Oggetto: Valutazione di Impatto Ambientale Collegamento stabile tra la Sicilia e la Calabria
(C.U.P. C41C23002750005) – Codice procedura ID 11169

I sottoscritti **Giacomo Calzavara, Gaetana Rita Mendolia, Davide Fidone, Maria Catalano**
presentano le seguenti osservazioni in merito alle integrazioni al progetto sopra indicato.

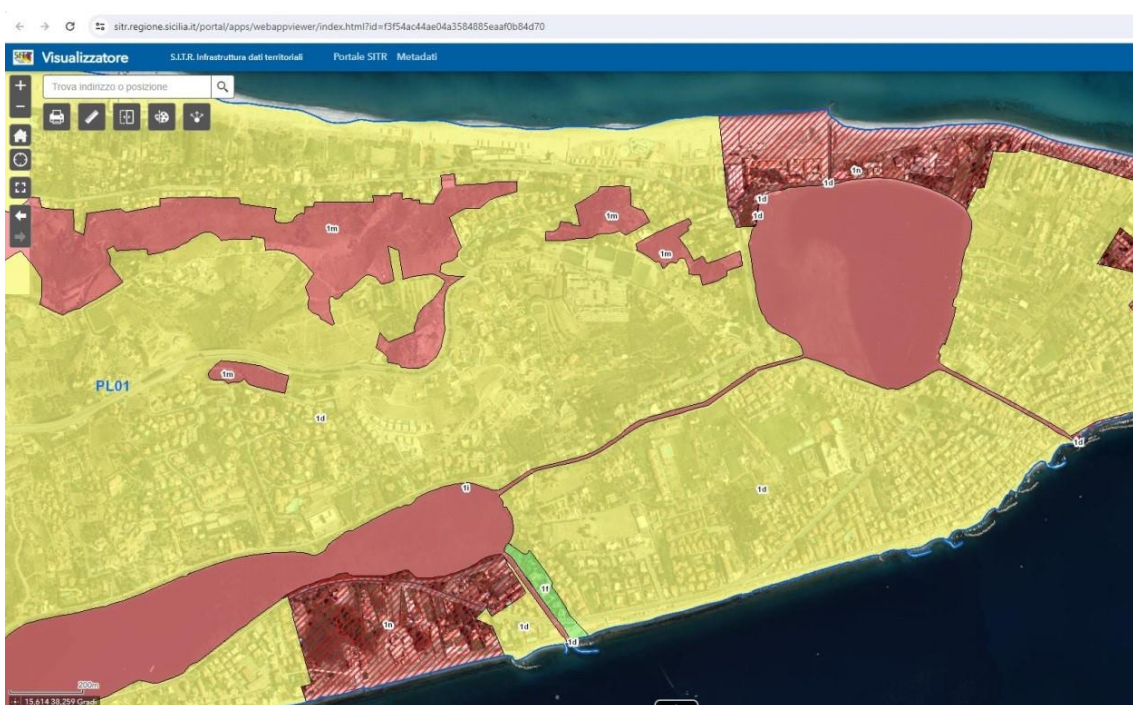
In tale "approfondimento" (pagg. 9-11 della RELAZIONE DI RISPOSTA ALLE RICHIESTE DI INTEGRAZIONE DEL MIC) il proponente conferma l'interferenza del progetto con numerosi regimi normativi del vigente Piano paesaggistico (tra cui, per l'appunto, i regimi "1d" e "1m"), come si evince dalla cartografia prodotta dal proponente, sebbene di scarsa risoluzione, di cui si riporta uno stralcio:

Tuttavia, se da un lato il proponente conferma, mediante specifiche cartografie, le interferenze del progetto con i regimi normativi "1d" e "1m" (interferenze peraltro già ammesse nella Sintesi non tecnica), dall'altro lato il cosiddetto "approfondimento" non affronta le specifiche prescrizioni vigenti in tali regimi, che, come già evidenziato nelle osservazioni dei cittadini, di fatto vietano la realizzazione del progetto in questione.

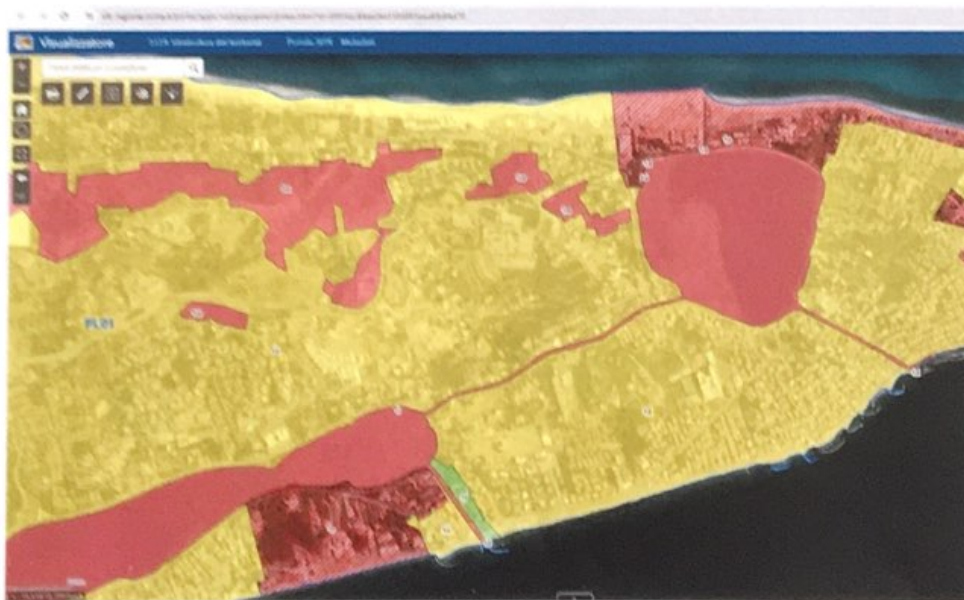
In tale "approfondimento" (pagg. 9-11 della RELAZIONE DI RISPOSTA ALLE RICHIESTE DI INTEGRAZIONE DEL MIC) il proponente conferma l'interferenza del progetto con numerosi regimi normativi del vigente Piano paesaggistico (tra cui, per l'appunto, i regimi "1d" e "1m"), come si evince dalla cartografia prodotta dal proponente, sebbene di scarsa risoluzione, di cui si riporta uno stralcio:

Tuttavia, se da un lato il proponente conferma, mediante specifiche cartografie, le interferenze del progetto con i regimi normativi "1d" e "1m" (interferenze peraltro già ammesse nella Sintesi non tecnica), dall'altro lato il cosiddetto "approfondimento" non affronta le specifiche prescrizioni vigenti in tali regimi, che, come già evidenziato nelle osservazioni dei cittadini, di fatto vietano la realizzazione del progetto in questione.

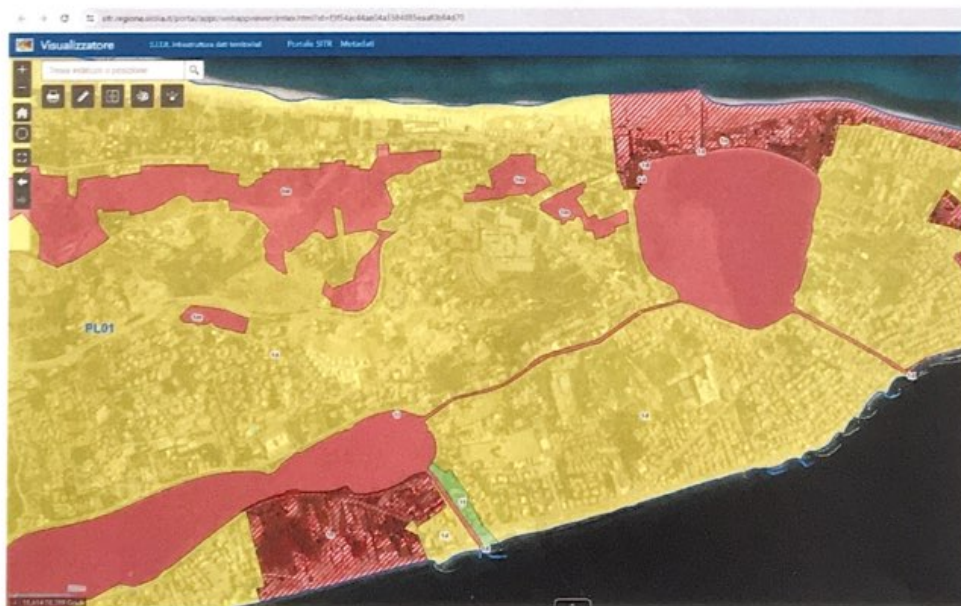
In tale "approfondimento" (pagg. 9-11 della RELAZIONE DI RISPOSTA ALLE RICHIESTE DI INTEGRAZIONE DEL MIC) il proponente conferma l'interferenza del progetto con numerosi regimi normativi del vigente Piano paesaggistico (tra cui, per l'appunto, i regimi "1d" e "1m"), come si evince dalla cartografia prodotta dal proponente, sebbene di scarsa risoluzione, di cui si riporta uno stralcio:

Tuttavia, se da un lato il proponente conferma, mediante specifiche cartografie, le interferenze del progetto con i regimi normativi "1d" e "1m" (interferenze peraltro già ammesse nella Sintesi non tecnica), dall'altro lato il cosiddetto "approfondimento" non affronta le specifiche prescrizioni vigenti in tali regimi, che, come già evidenziato nelle osservazioni dei cittadini, di fatto vietano la realizzazione del progetto in questione.

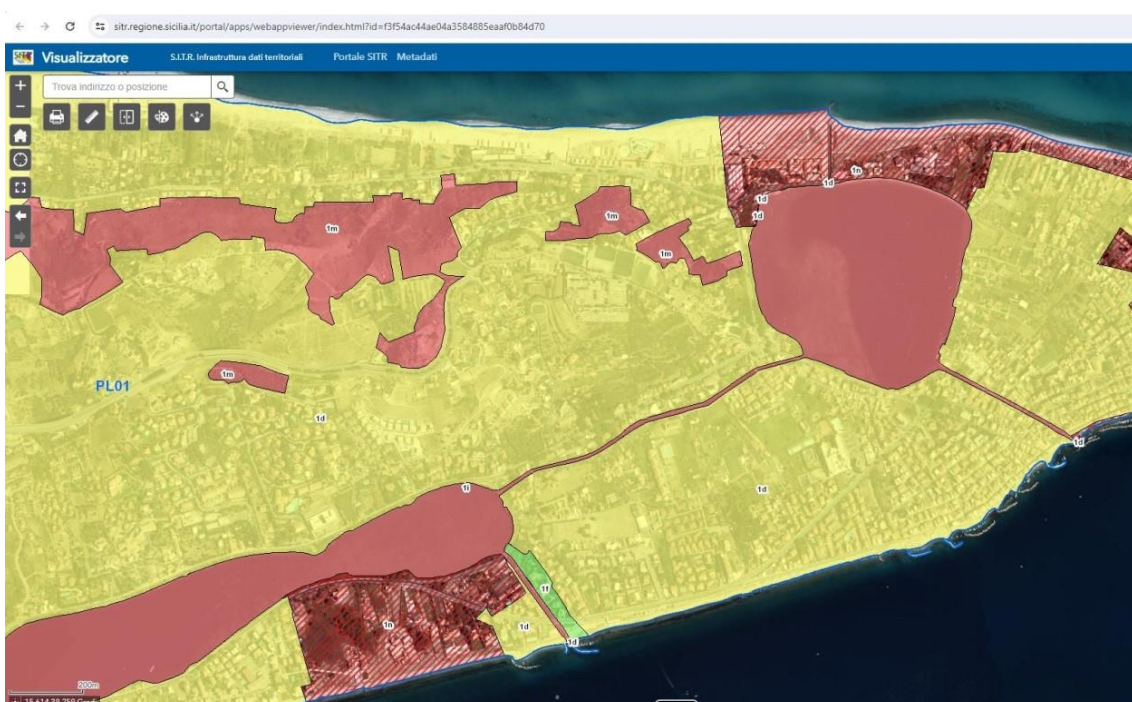
In tale "approfondimento" (pagg. 9-11 della RELAZIONE DI RISPOSTA ALLE RICHIESTE DI INTEGRAZIONE DEL MIC) il proponente conferma l'interferenza del progetto con numerosi regimi normativi del vigente Piano paesaggistico (tra cui, per l'appunto, i regimi "1d" e "1m"), come si evince dalla cartografia prodotta dal proponente, sebbene di scarsa risoluzione, di cui si riporta uno stralcio:

Tuttavia, se da un lato il proponente conferma, mediante specifiche cartografie, le interferenze del progetto con i regimi normativi "1d" e "1m" (interferenze peraltro già ammesse nella Sintesi non tecnica), dall'altro lato il cosiddetto "approfondimento" non affronta le specifiche prescrizioni vigenti in tali regimi, che, come già evidenziato nelle osservazioni dei cittadini, di fatto vietano la realizzazione del progetto in questione.

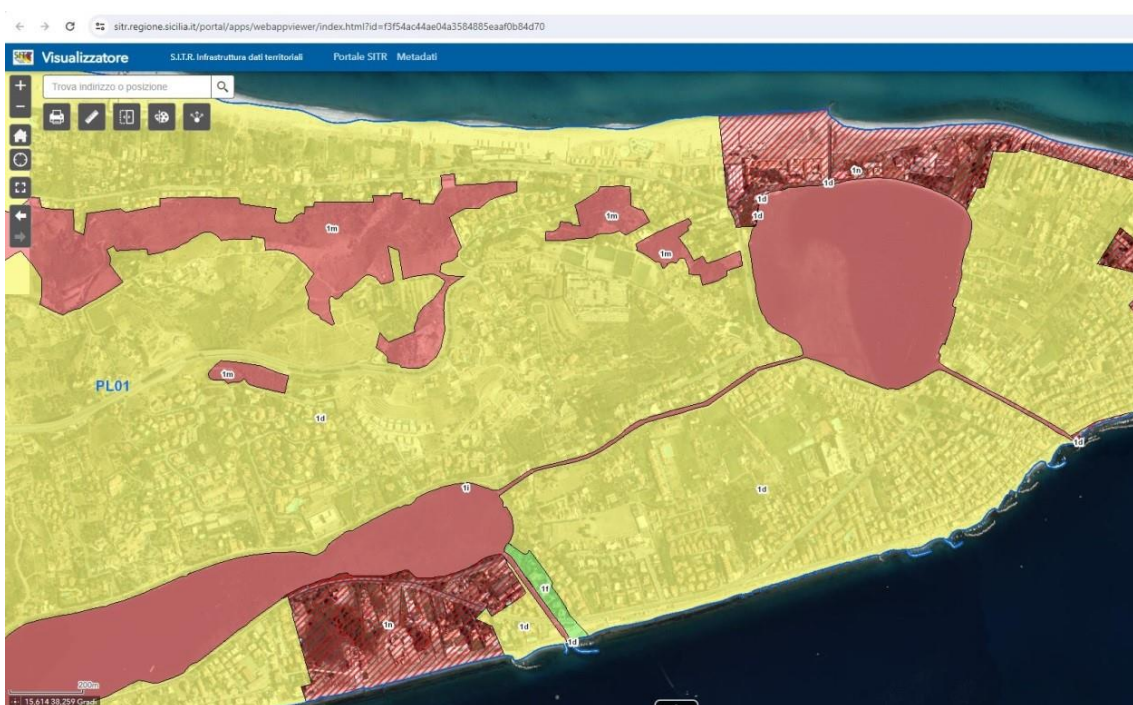
In tale "approfondimento" (pagg. 9-11 della RELAZIONE DI RISPOSTA ALLE RICHIESTE DI INTEGRAZIONE DEL MIC) il proponente conferma l'interferenza del progetto con numerosi regimi normativi del vigente Piano paesaggistico (tra cui, per l'appunto, i regimi "1d" e "1m"), come si evince dalla cartografia prodotta dal proponente, sebbene di scarsa risoluzione, di cui si riporta uno stralcio:

Tuttavia, se da un lato il proponente conferma, mediante specifiche cartografie, le interferenze del progetto con i regimi normativi "1d" e "1m" (interferenze peraltro già ammesse nella Sintesi non tecnica), dall'altro lato il cosiddetto "approfondimento" non affronta le specifiche prescrizioni vigenti in tali regimi, che, come già evidenziato nelle osservazioni dei cittadini, di fatto vietano la realizzazione del progetto in questione.

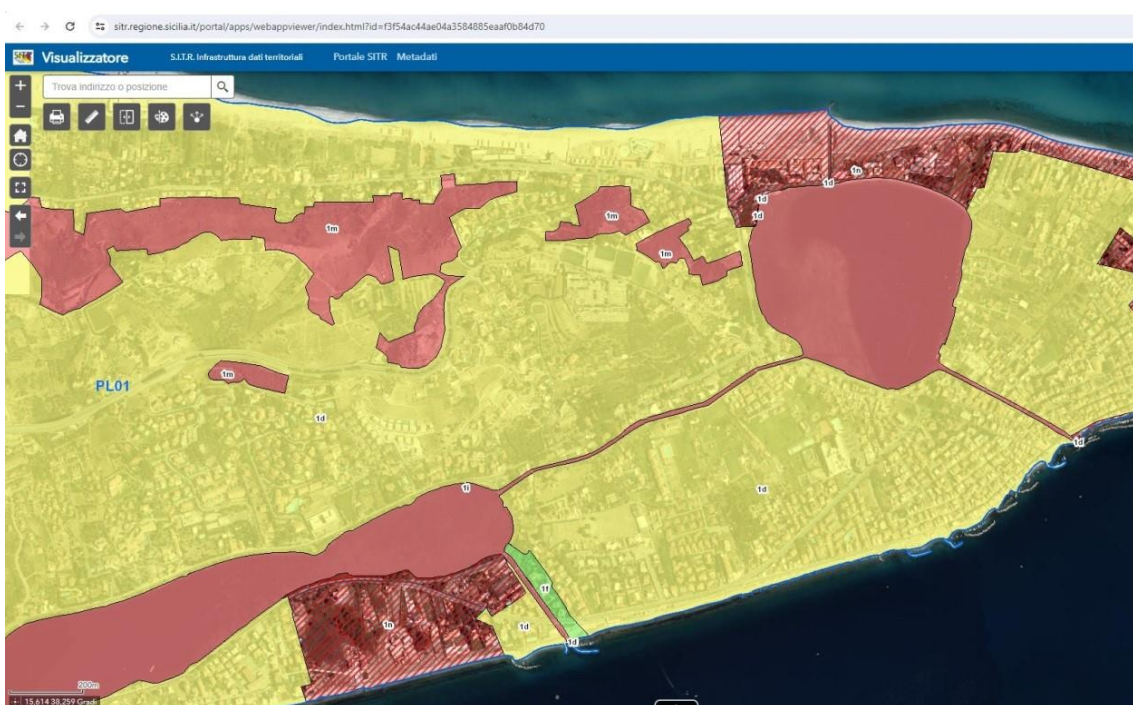
In tale "approfondimento" (pagg. 9-11 della RELAZIONE DI RISPOSTA ALLE RICHIESTE DI INTEGRAZIONE DEL MIC) il proponente conferma l'interferenza del progetto con numerosi regimi normativi del vigente Piano paesaggistico (tra cui, per l'appunto, i regimi "1d" e "1m"), come si evince dalla cartografia prodotta dal proponente, sebbene di scarsa risoluzione, di cui si riporta uno stralcio:

Tuttavia, se da un lato il proponente conferma, mediante specifiche cartografie, le interferenze del progetto con i regimi normativi "1d" e "1m" (interferenze peraltro già ammesse nella Sintesi non tecnica), dall'altro lato il cosiddetto "approfondimento" non affronta le specifiche prescrizioni vigenti in tali regimi, che, come già evidenziato nelle osservazioni dei cittadini, di fatto vietano la realizzazione del progetto in questione.

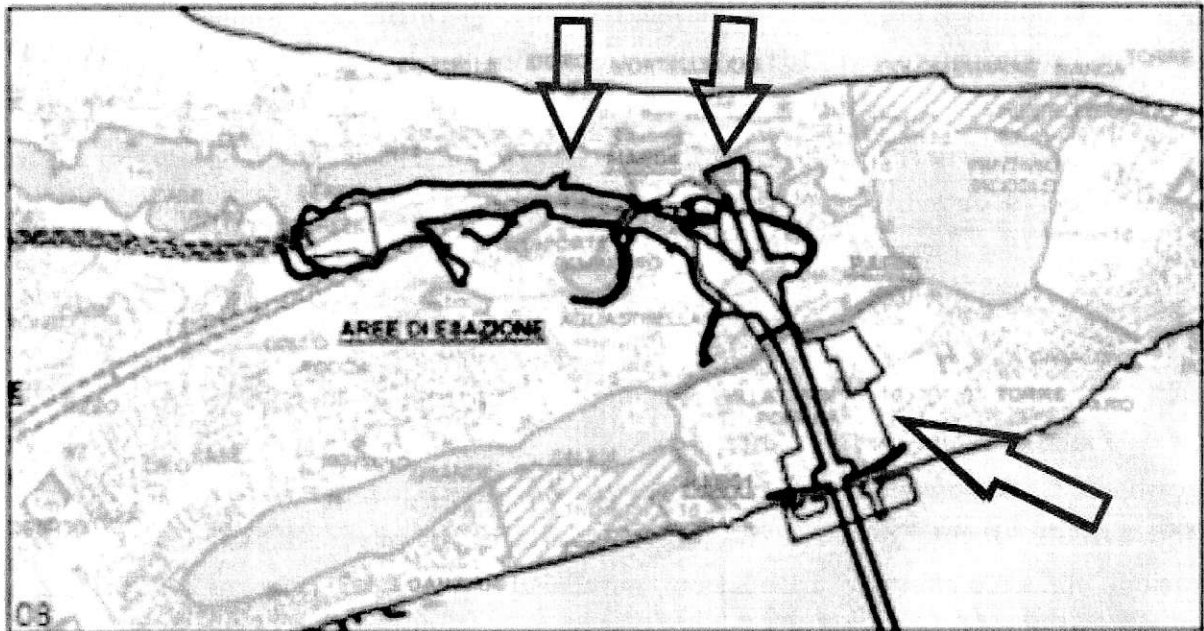
In tale "approfondimento" (pagg. 9-11 della RELAZIONE DI RISPOSTA ALLE RICHIESTE DI INTEGRAZIONE DEL MIC) il proponente conferma l'interferenza del progetto con numerosi regimi normativi del vigente Piano paesaggistico (tra cui, per l'appunto, i regimi "1d" e "1m"), come si evince dalla cartografia prodotta dal proponente, sebbene di scarsa risoluzione, di cui si riporta uno stralcio:

Tuttavia, se da un lato il proponente conferma, mediante specifiche cartografie, le interferenze del progetto con i regimi normativi "1d" e "1m" (interferenze peraltro già ammesse nella Sintesi non tecnica), dall'altro lato il cosiddetto "approfondimento" non affronta le specifiche prescrizioni vigenti in tali regimi, che, come già evidenziato nelle osservazioni dei cittadini, di fatto vietano la realizzazione del progetto in questione.

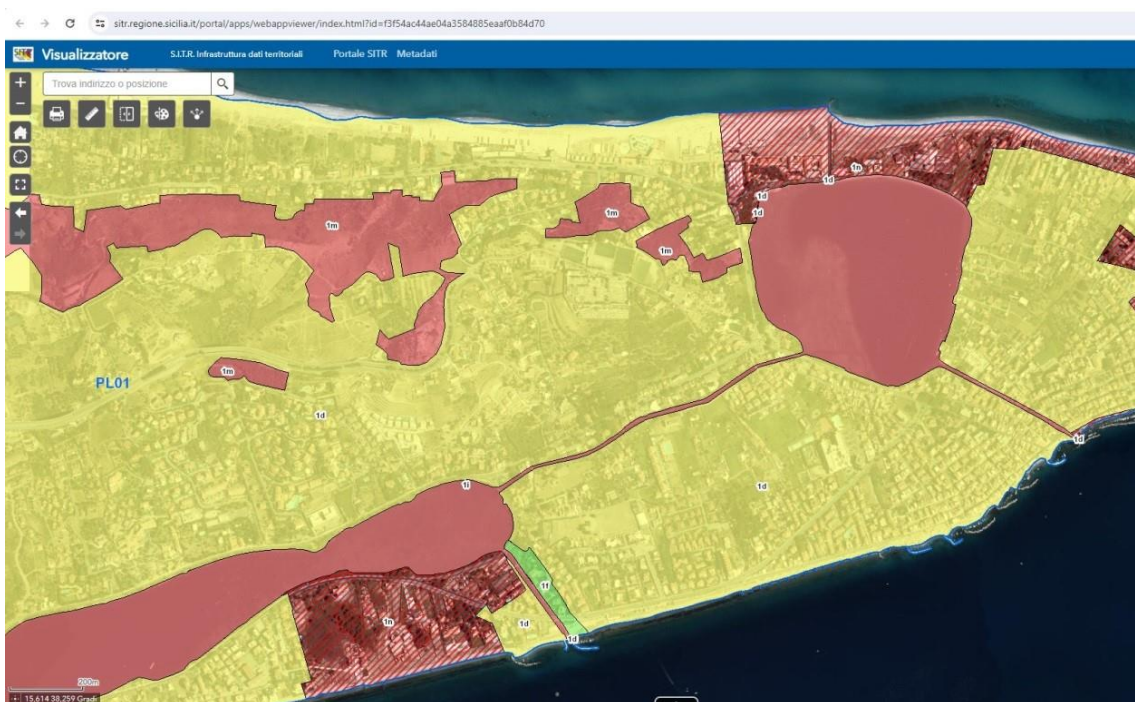
In tale "approfondimento" (pagg. 9-11 della RELAZIONE DI RISPOSTA ALLE RICHIESTE DI INTEGRAZIONE DEL MIC) il proponente conferma l'interferenza del progetto con numerosi regimi normativi del vigente Piano paesaggistico (tra cui, per l'appunto, i regimi "1d" e "1m"), come si evince dalla cartografia prodotta dal proponente, sebbene di scarsa risoluzione, di cui si riporta uno stralcio:

Tuttavia, se da un lato il proponente conferma, mediante specifiche cartografie, le interferenze del progetto con i regimi normativi “1d” e “1m” (interferenze peraltro già ammesse nella Sintesi non tecnica), dall’altro lato il cosiddetto “approfondimento” non affronta le specifiche prescrizioni vigenti in tali regimi, che, come già evidenziato nelle osservazioni dei cittadini, di fatto vietano la realizzazione del progetto in questione.

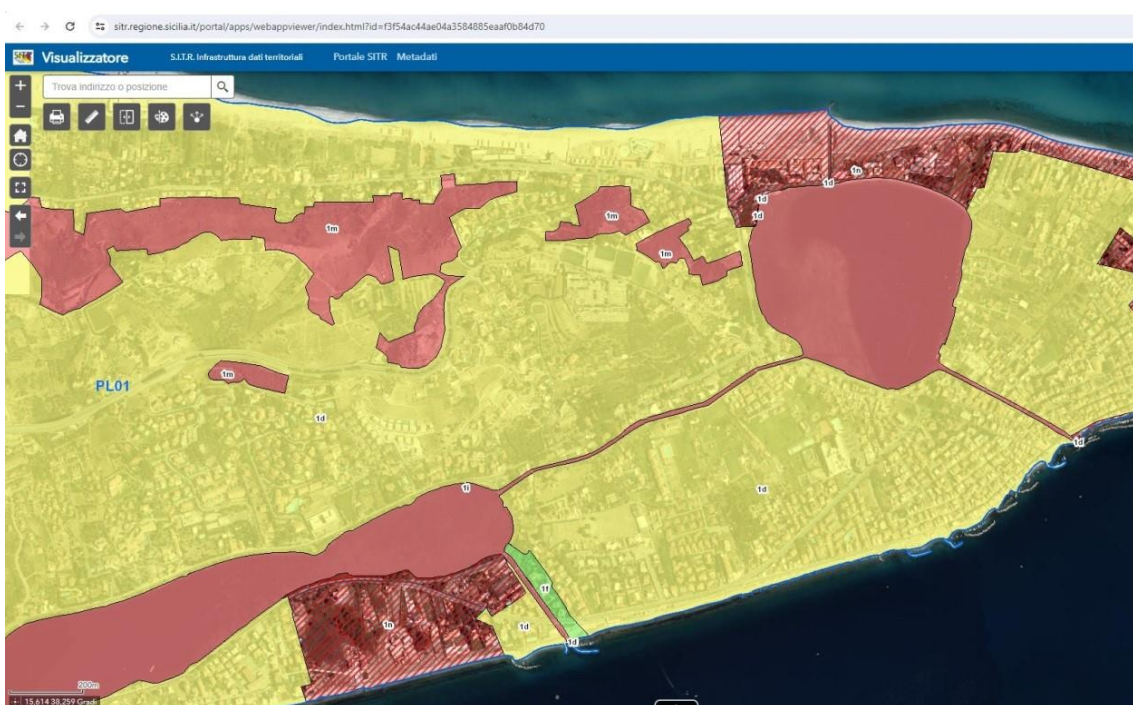
In tale "approfondimento" (pagg. 9-11 della RELAZIONE DI RISPOSTA ALLE RICHIESTE DI INTEGRAZIONE DEL MIC) il proponente conferma l'interferenza del progetto con numerosi regimi normativi del vigente Piano paesaggistico (tra cui, per l'appunto, i regimi "1d" e "1m"), come si evince dalla cartografia prodotta dal proponente, sebbene di scarsa risoluzione, di cui si riporta uno stralcio:

Tuttavia, se da un lato il proponente conferma, mediante specifiche cartografie, le interferenze del progetto con i regimi normativi "1d" e "1m" (interferenze peraltro già ammesse nella Sintesi non tecnica), dall'altro lato il cosiddetto "approfondimento" non affronta le specifiche prescrizioni vigenti in tali regimi, che, come già evidenziato nelle osservazioni dei cittadini, di fatto vietano la realizzazione del progetto in questione.

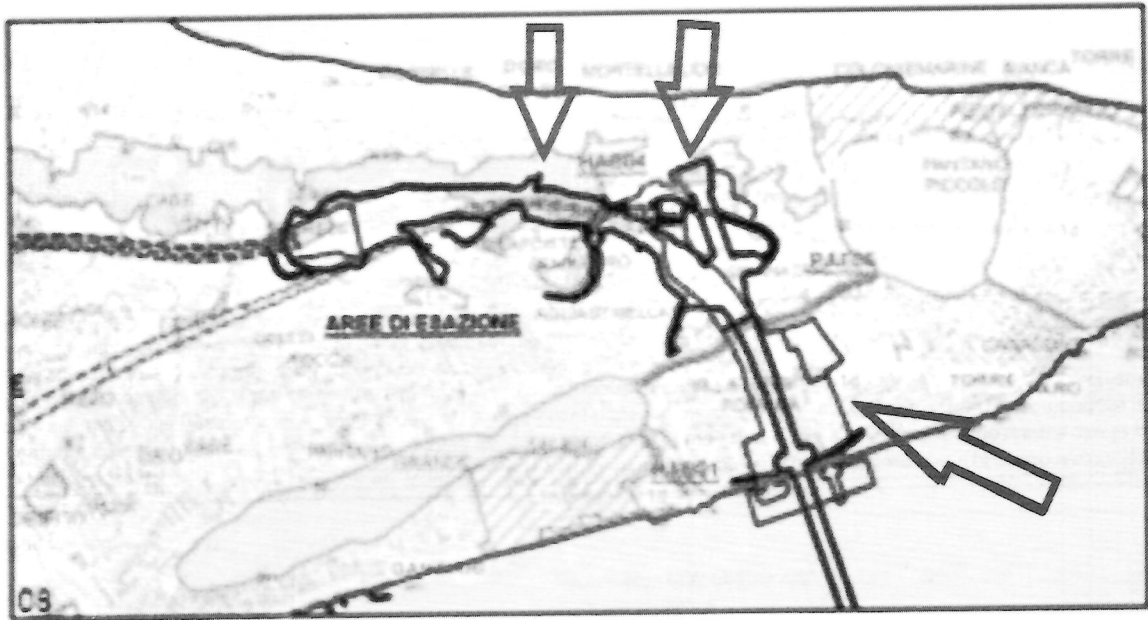
In tale "approfondimento" (pagg. 9-11 della RELAZIONE DI RISPOSTA ALLE RICHIESTE DI INTEGRAZIONE DEL MIC) il proponente conferma l'interferenza del progetto con numerosi regimi normativi del vigente Piano paesaggistico (tra cui, per l'appunto, i regimi "1d" e "1m"), come si evince dalla cartografia prodotta dal proponente, sebbene di scarsa risoluzione, di cui si riporta uno stralcio:

Tuttavia, se da un lato il proponente conferma, mediante specifiche cartografie, le interferenze del progetto con i regimi normativi "1d" e "1m" (interferenze peraltro già ammesse nella Sintesi non tecnica), dall'altro lato il cosiddetto "approfondimento" non affronta le specifiche prescrizioni vigenti in tali regimi, che, come già evidenziato nelle osservazioni dei cittadini, di fatto vietano la realizzazione del progetto in questione.

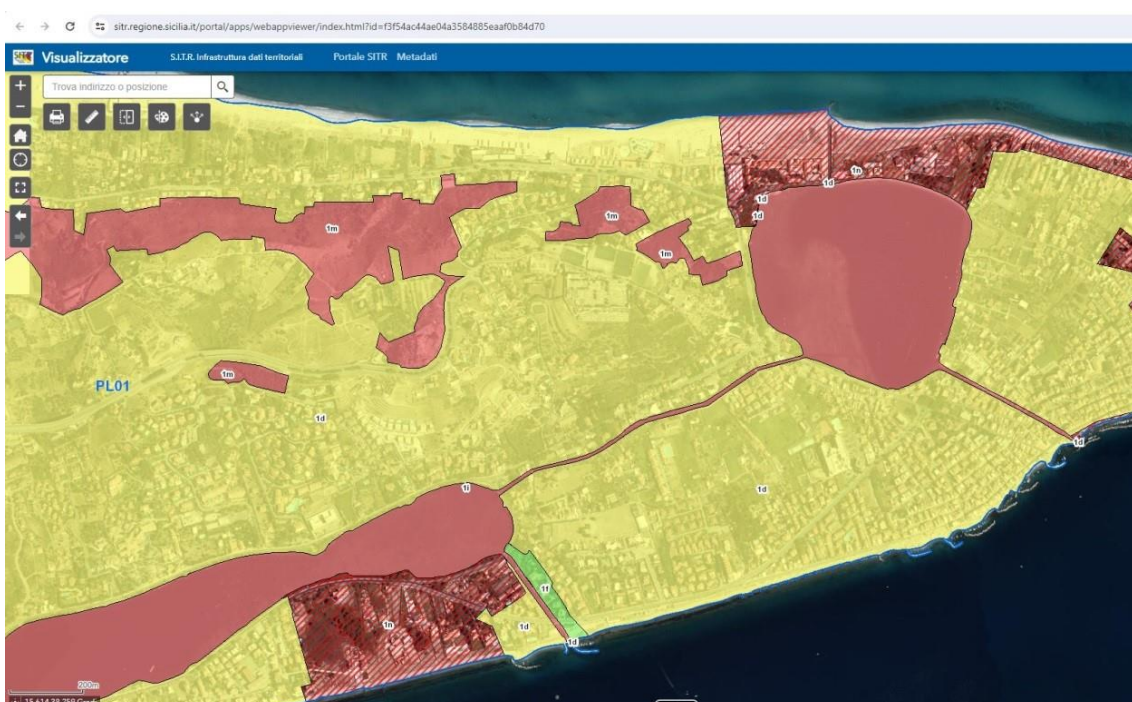
In tale "approfondimento" (pagg. 9-11 della RELAZIONE DI RISPOSTA ALLE RICHIESTE DI INTEGRAZIONE DEL MIC) il proponente conferma l'interferenza del progetto con numerosi regimi normativi del vigente Piano paesaggistico (tra cui, per l'appunto, i regimi "1d" e "1m"), come si evince dalla cartografia prodotta dal proponente, sebbene di scarsa risoluzione, di cui si riporta uno stralcio:

Tuttavia, se da un lato il proponente conferma, mediante specifiche cartografie, le interferenze del progetto con i regimi normativi "1d" e "1m" (interferenze peraltro già ammesse nella Sintesi non tecnica), dall'altro lato il cosiddetto "approfondimento" non affronta le specifiche prescrizioni vigenti in tali regimi, che, come già evidenziato nelle osservazioni dei cittadini, di fatto vietano la realizzazione del progetto in questione.
